Gabriel Barceló Milta, secretario del Pleno de la Comisión de Medio Ambiente de las Islas Baleares,

«Que el Pleno de la Comisión de Medio Ambiente de las Islas Baleares de día 26 de junio de 2020, en referencia a “la ampliación y modificación área terminal aeropuerto de Palma de Mallorca (6C/2020)” adoptó el siguiente acuerdo, sin perjuicio de la posterior aprobación del acta:

Fig.10: Accesos, viabilidad y aparcamientos

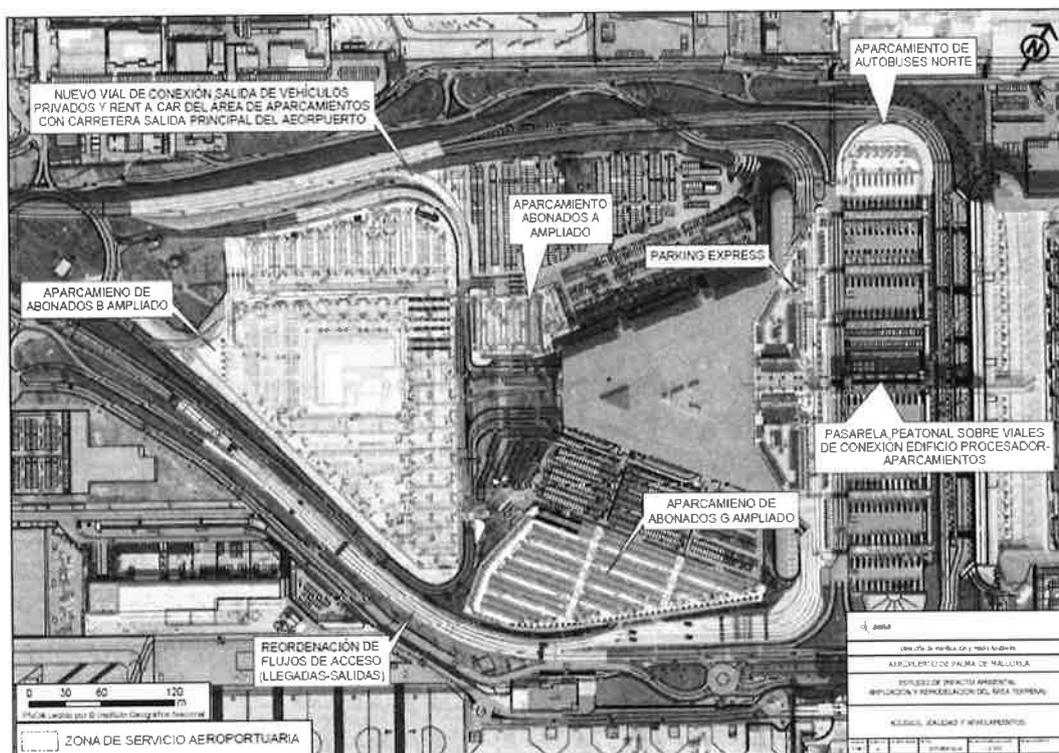
9. En cuanto a movilidad, el aeropuerto sólo cuenta con una serie de líneas de autobuses, autobuses de cortesía y una flota de taxis para conectar con los diferentes núcleos urbanos; lo que obliga a la mayoría de usuarios a utilizar vehículos propios, de alquiler o servicio de taxi.

En el proyecto no tiene en cuenta la saturaci6n de las carreteras de llegada al aeropuerto, agravada por la cantidad de veh6culos de alquiler, que a d6a de hoy, no han sido limitados. El proyecto plantea aumentar 751 plazas que promover6n a6n m6s el uso particular de veh6culos saturando a6n m6s los accesos, el consumo de combustibles f6siles y en consecuencia aumentar el n6mero de emisiones de gases de efecto invernadero.

Gráfico de evolución del factor de carga o "población flotante" en la isla:

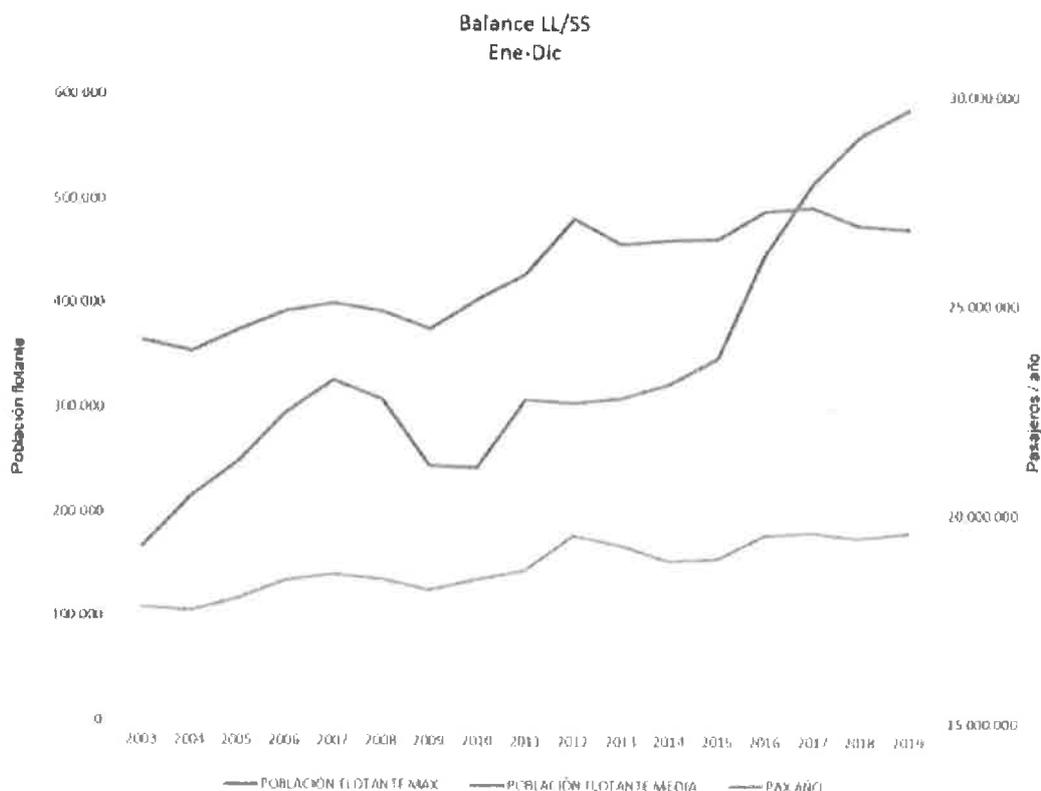
En todo caso, para la sostenibilidad territorial de la isla se debería fijar un techo máximo de presión humana y no acomodar indefinidamente el número de turistas y, en este objetivo, la capacidad del aeropuerto es crucial.

En el documento final se incluye un gráfico de la evolución de los últimos años de la contribución del tráfico aéreo sobre el factor de carga de la isla, y se argumenta que el incremento de la carga máxima sobre la isla o "población flotante" responde a patrones de tendencia turística u otros ajenos a la gestión aeroportuaria. También se indica que desde el año 2016 hay un aumento muy significativo del número de pasajeros que pasan por el aeropuerto, sin que ello haya supuesto un aumento proporcional en el factor de carga.

Fig.11: Zonas verdes a eliminar marcadas en rojo. Elaboración propia.

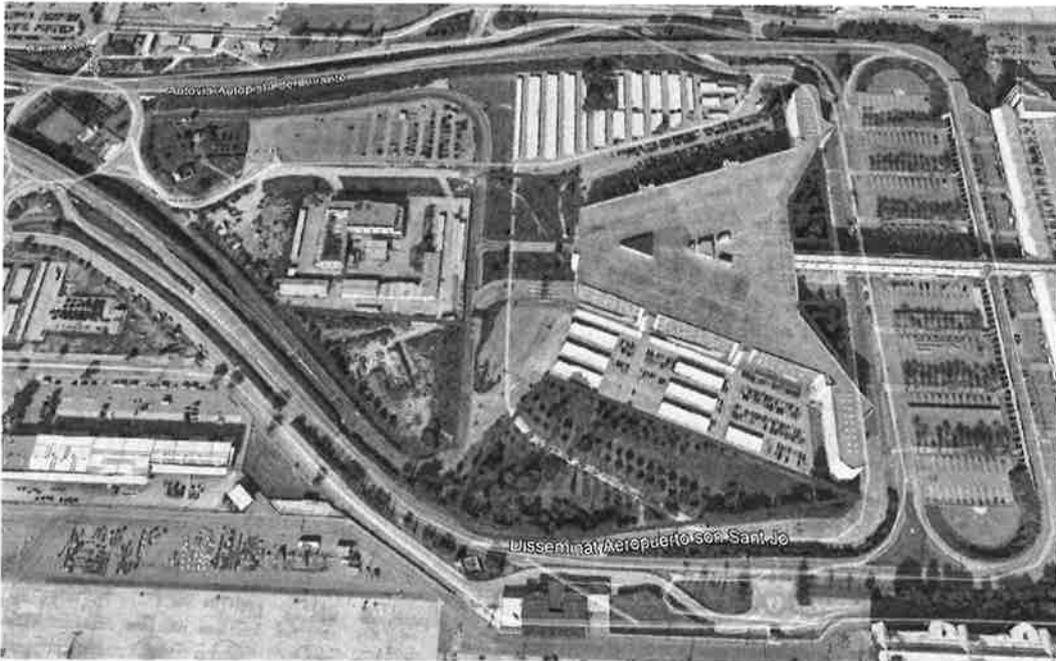
La superficie total a desbrozar suponía 48.203 m², el volumen total de tierras de excavación 200.819,18 m³ que serían enviados a vertedero autorizado a excepción de 50.033,44 m³ que se reutilizarían en la obra. Se contemplaba la reposición de 9.036 m² de jardinería plantando césped, arbustos y arbolado.

Se aprecia que las ampliaciones proyectadas presentan grandes áreas de zonas de pavimento generador de calor, sin sombra natural, fomentando que se genere en las estaciones más cálidas del año el efecto de isla de calor urbana.

Finalmente, el documento aclaratorio presenta una reducción del número de plazas de aparcamiento y se indica que el aumento de plazas se consigue sobre superficies previamente pavimentadas, no afectándose a superficies de terreno natural. No se incluye ninguna descripción de como se va a ejecutar o plano de las actuaciones. También se indica que estas plazas van a ser destinadas a vehículos de trabajadores a excepción de las 97 destinadas al aparcamiento exprés "drop-off" llegadas.
